**PROJET ROSE LITHIUM-TANTALE – RÉPONSES AUX  
QUESTIONS ET COMMENTAIRES DU MDDELCC**

**DOSSIER 3214-14-053**

RÉF. WSP : 181-05541-02

DATE : FÉVRIER 2019

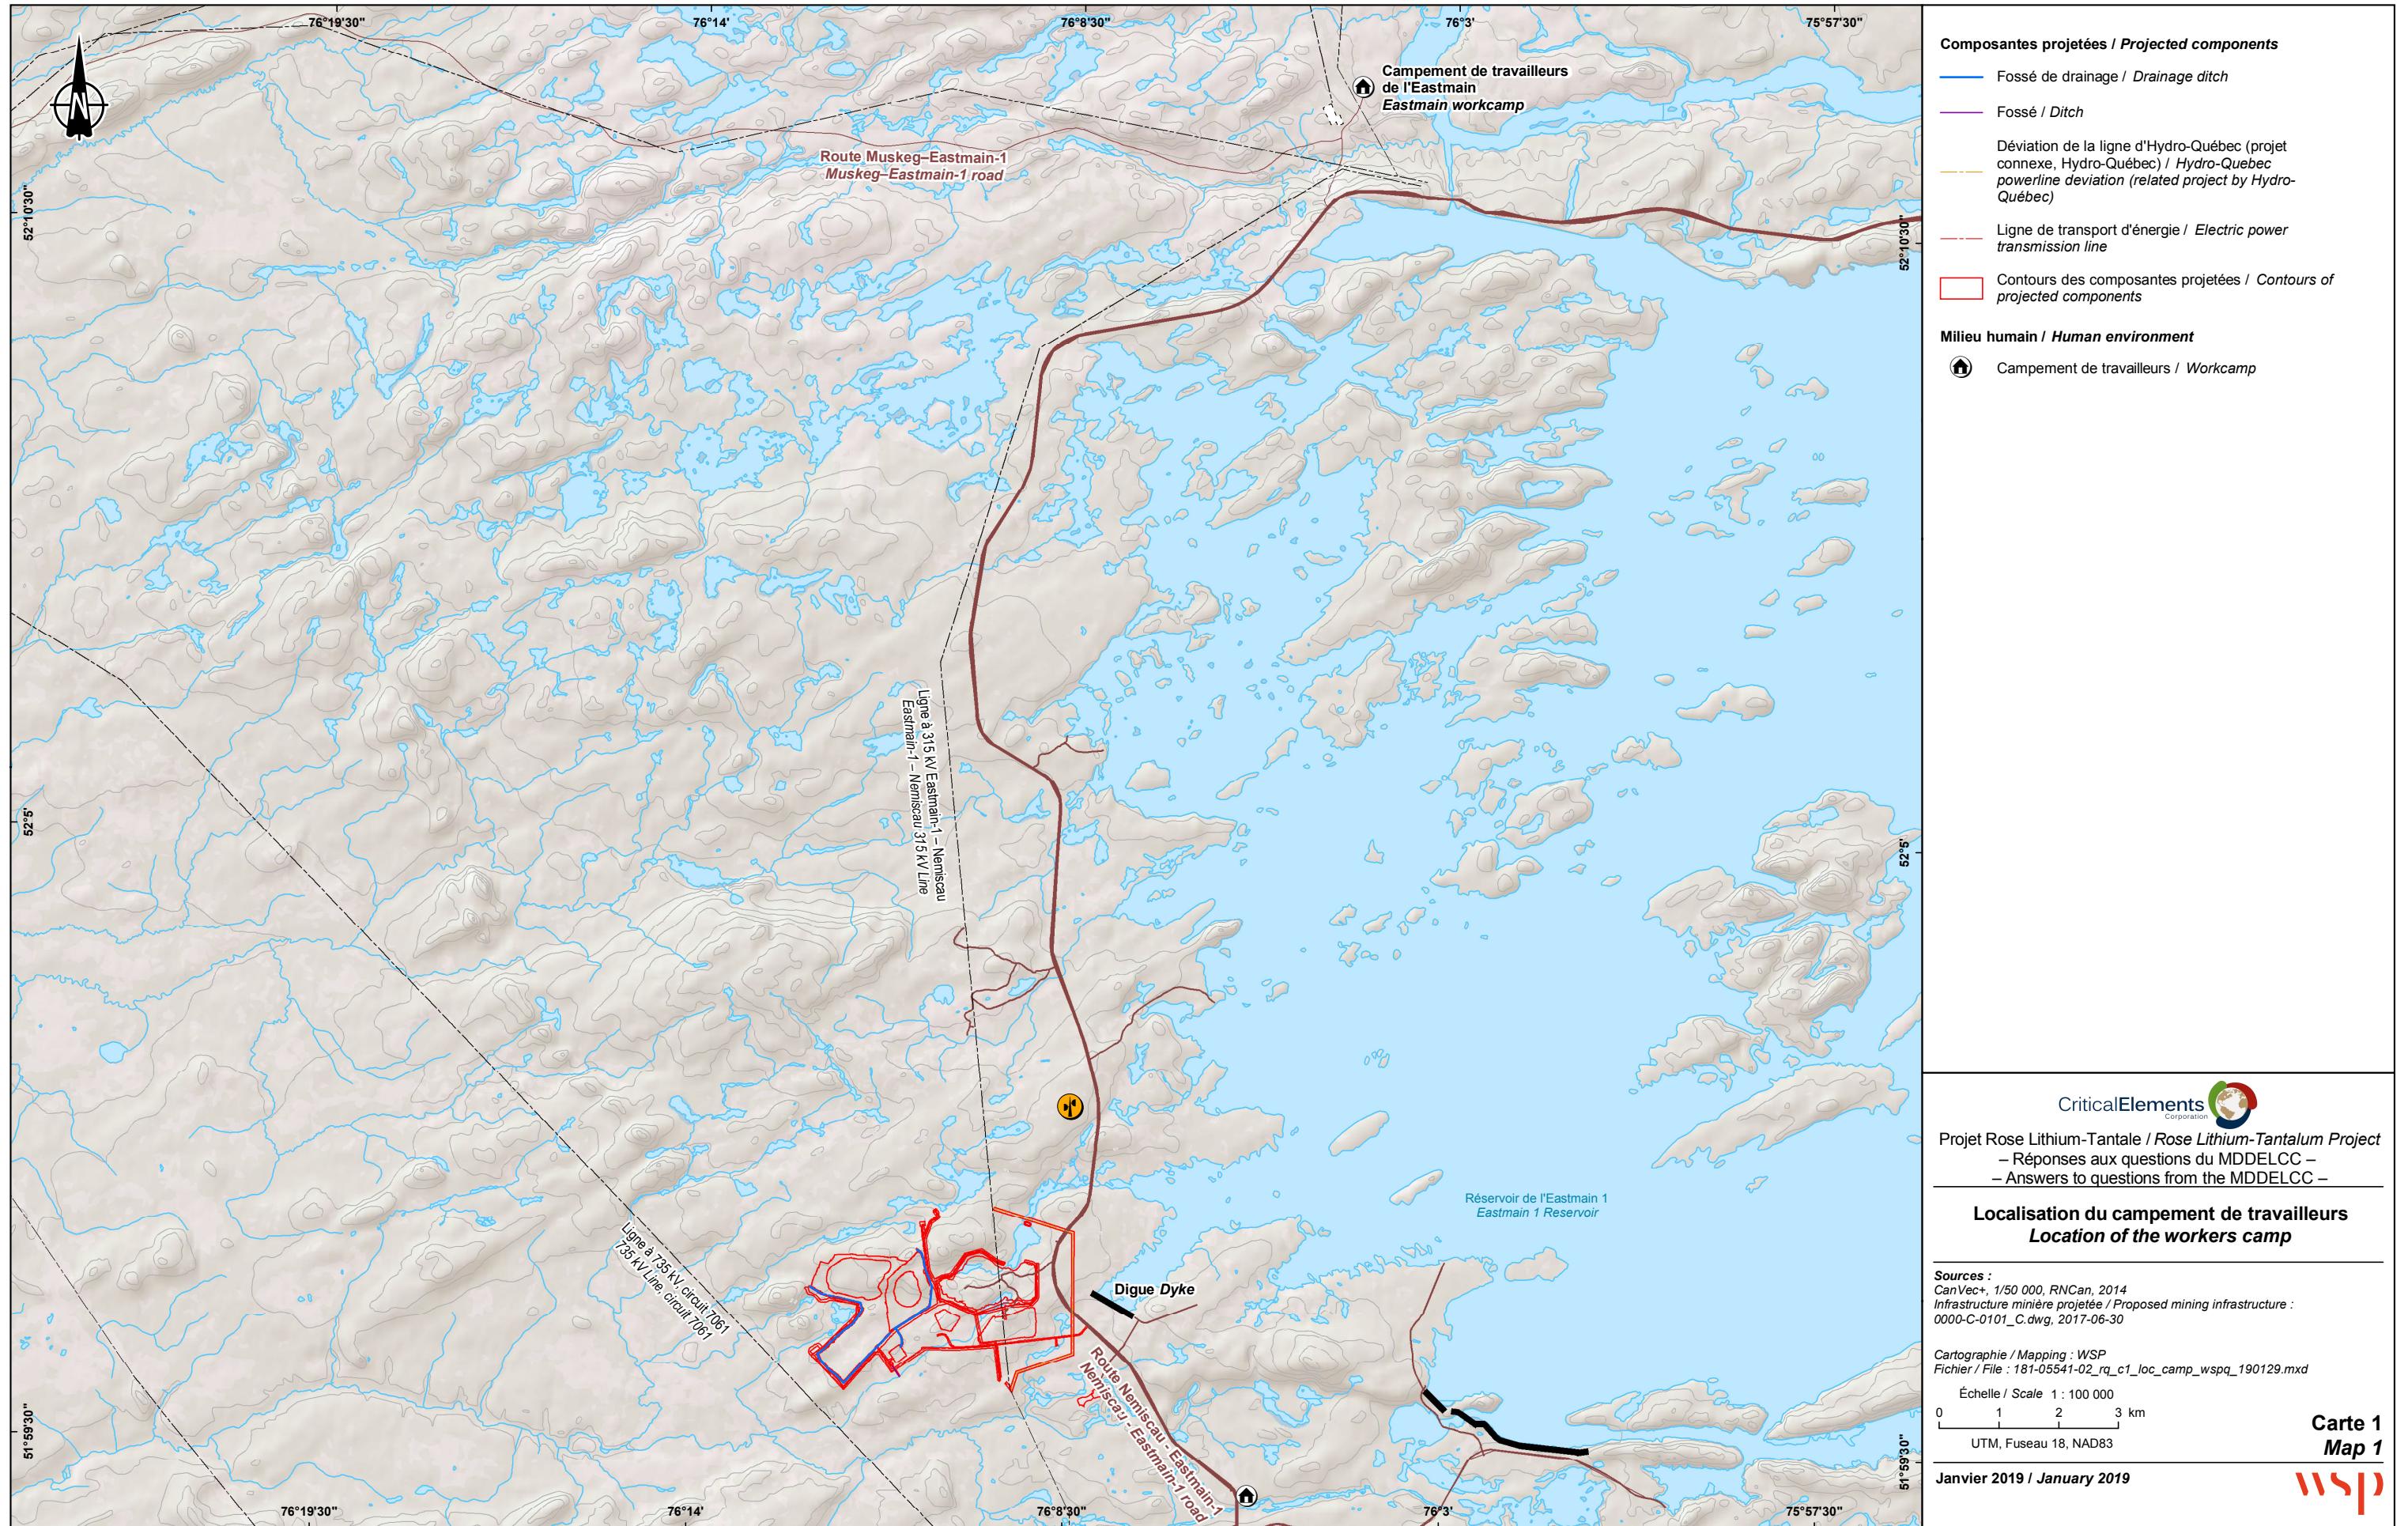
**QC - 5.** *Il est prévu que les travailleurs soient logés dans un camp commercial privé situé à plus de 25 km au nord du complexe minier et que le transport des travailleurs entre le site minier et le camp se fera par autobus. Le promoteur devra localiser sur une carte le camp par rapport au complexe minier et indiquer s'il servira tant pour la phase de construction que pour celle d'exploitation. De plus, le promoteur devra mentionner s'il possède une quelconque entente avec la communauté crie d'Eastmain, car il indique à la page 1-9 de son ÉIE que le camp sera développé par cette communauté.*

La carte QC-5 montre la localisation du camp commercial privé situé à plus de 25 km au nord du complexe minier (km 37 de la route Nemiscau-Eastmain-1). Ce camp servira tant durant la phase de construction que durant celle d'exploitation et d'entretien.

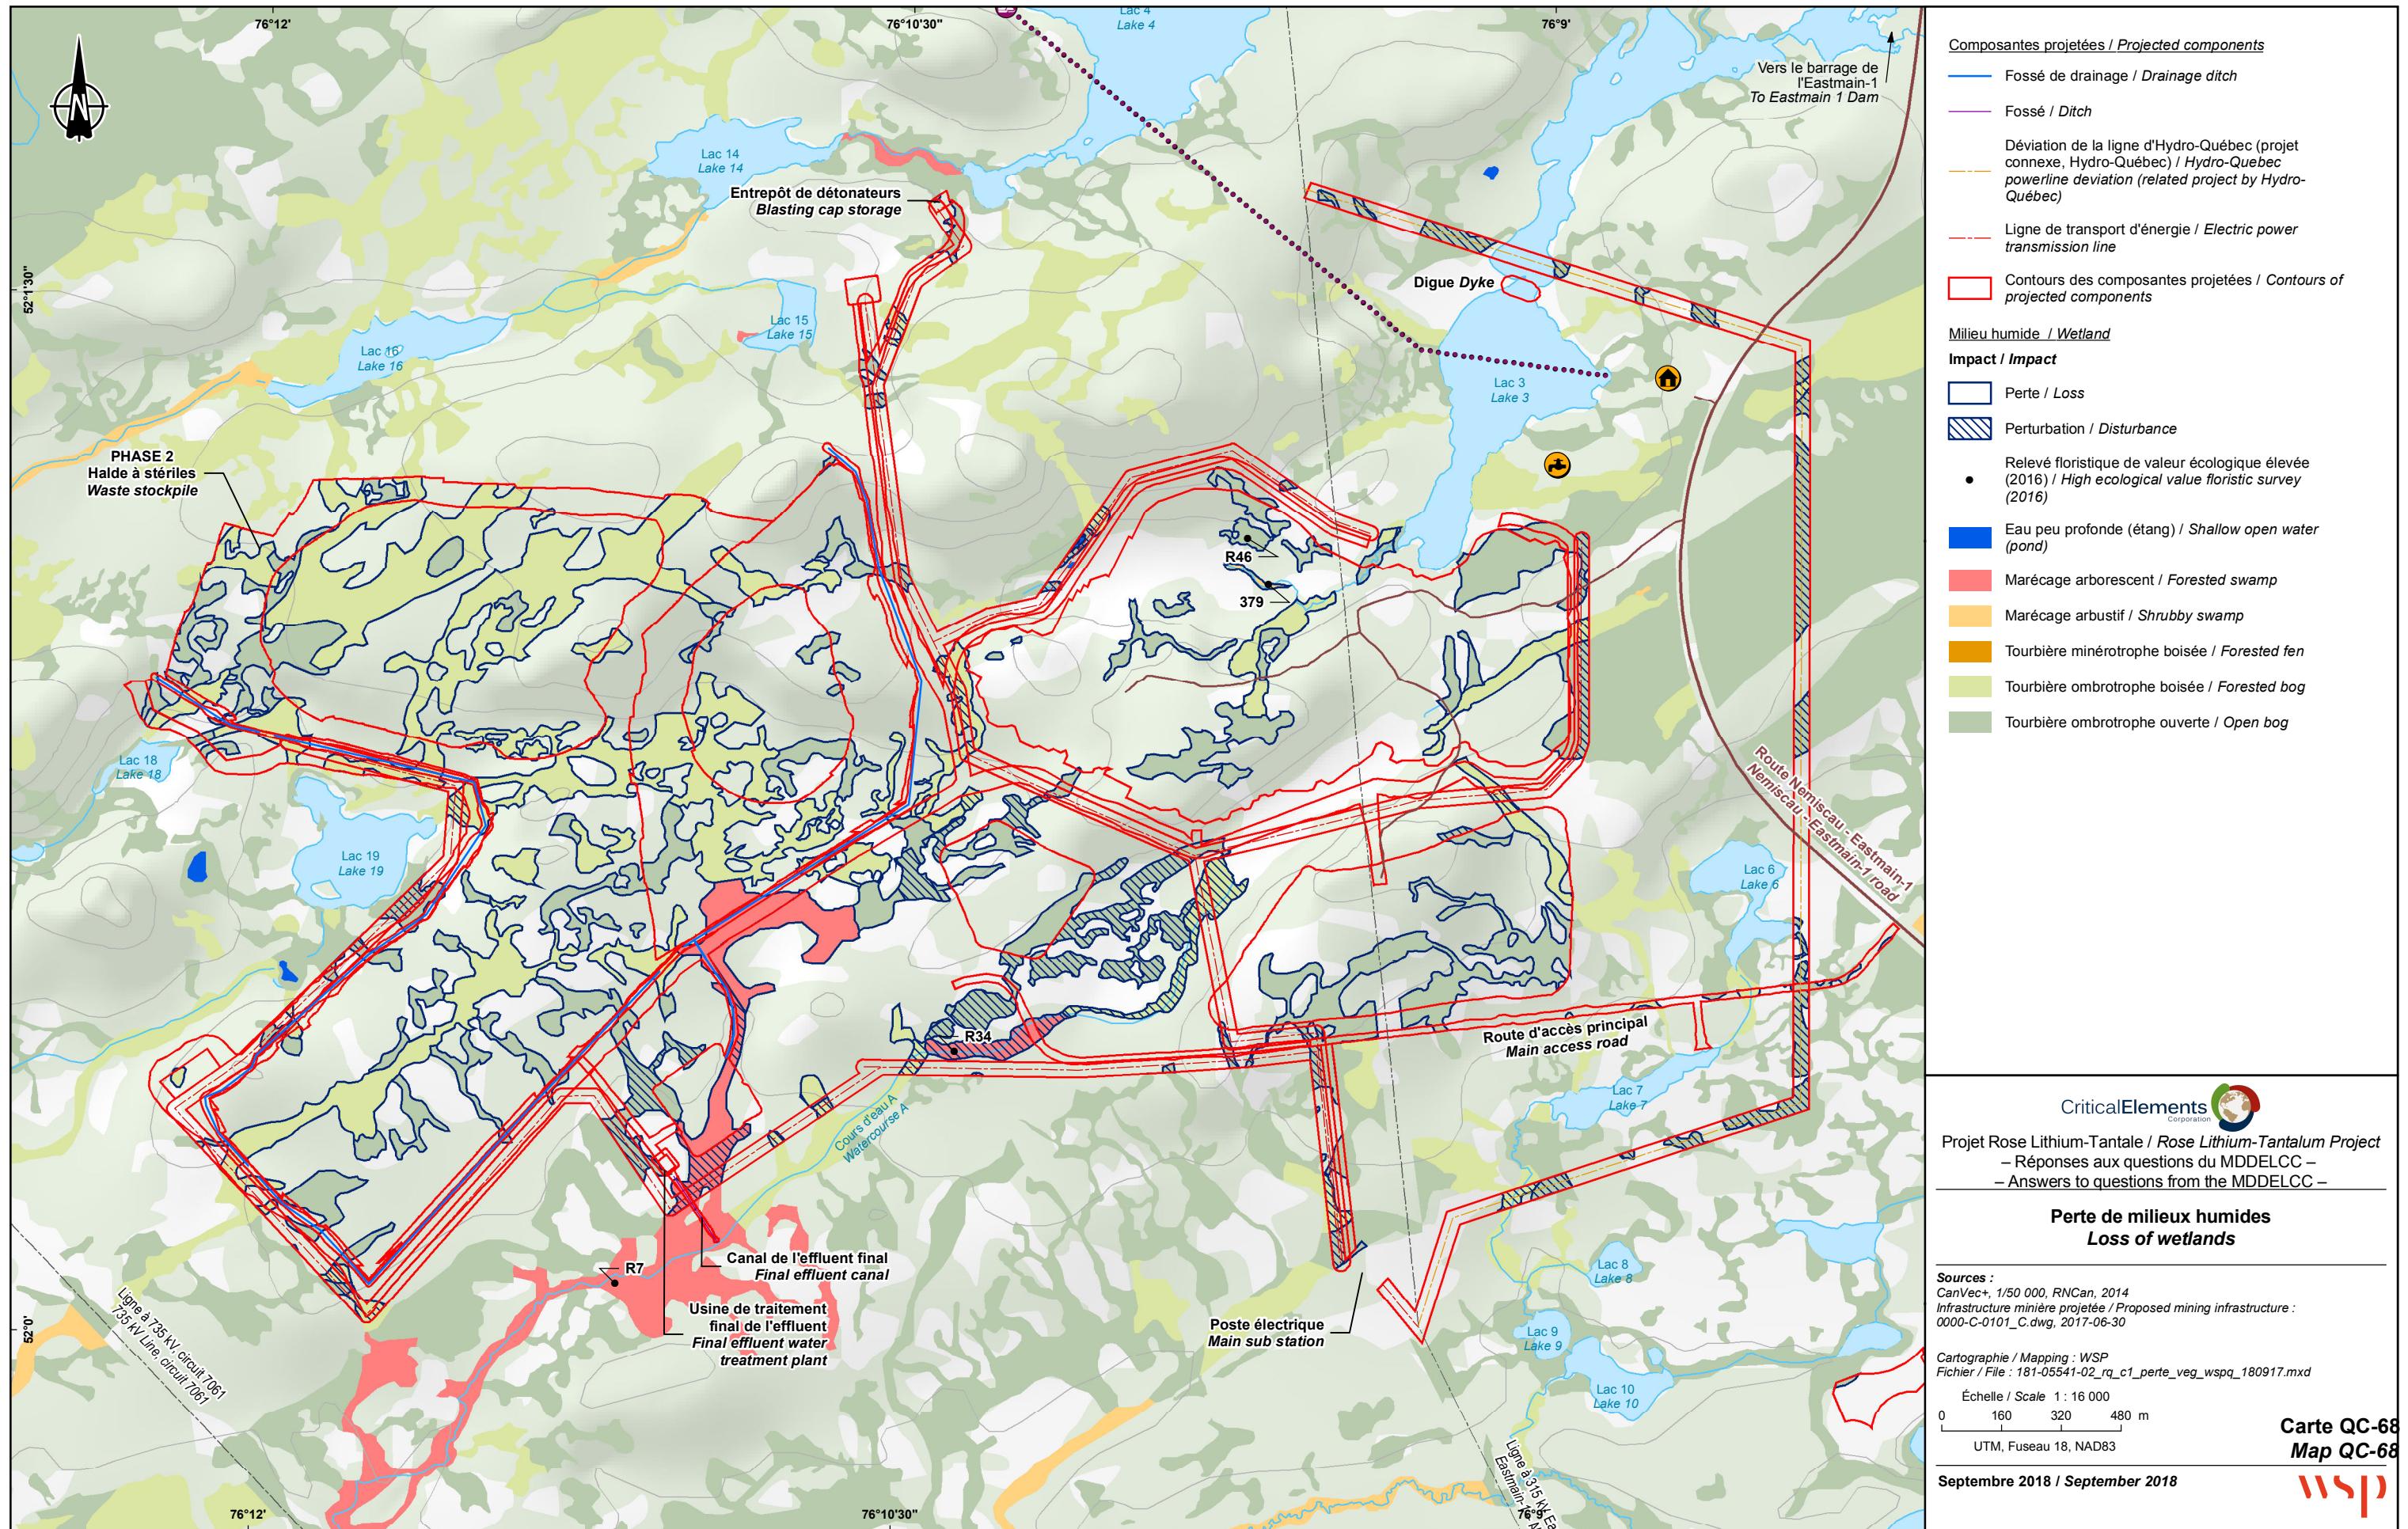
**QC - 68.** Un total de 173,55 hectares (ha) de milieux humides (MH) sera détruit par le projet. Quatre MH sont ressortis avec des valeurs écologiques élevées. Or, il n'y a aucune information sur les impacts appréhendés sur ceux-ci, ni sur des mesures de protection qui auraient pu être appliquées. Il est prévu que les superficies perdues seront visées par un plan de compensation qui devra préalablement être approuvé. Le tableau 7-4 de la page 7-18 de l'ÉIE répertorie les superficies des milieux terrestres et humides directement affectées par le projet. Afin de calculer la quantité et la valeur du carbone et du méthane (GES) libérés dans l'atmosphère à la suite de la destruction de MH, il est nécessaire de bien connaître leur localisation ainsi que le type de milieu humide et la durée des perturbations. Pour ce faire, le promoteur devra identifier les superficies de MH perturbées selon leur affectation (infrastructures : chemins d'accès, haldes à stériles, zones d'empilement, bâtiments, etc.) en complétant le tableau suivant.

Tel qu'illustré sur la carte QC-68, les quatre milieux humides de valeur écologique élevée sont situés dans l'empreinte de la fosse (polygones R46 et 379) et à proximité du cours d'eau A (R7 et R34). Les milieux des polygones R46 et 379 seront perdus en totalité. Il s'agit d'une tourbière ombrotrophe ouverte et d'un marécage arbustif. Les deux milieux humides associés au cours d'eau A sont des marécages arborescents. La perte ou la perturbation des fonctions écologiques occasionnée par la construction de chemins, du bassin d'accumulation, de la halde de co-déposition et les aménagements du secteur industriel touchera 1,36 ha, sur une superficie totale combinée pour les deux milieux de 30,94 ha, ce qui représente 4,4 % de ces milieux humides.
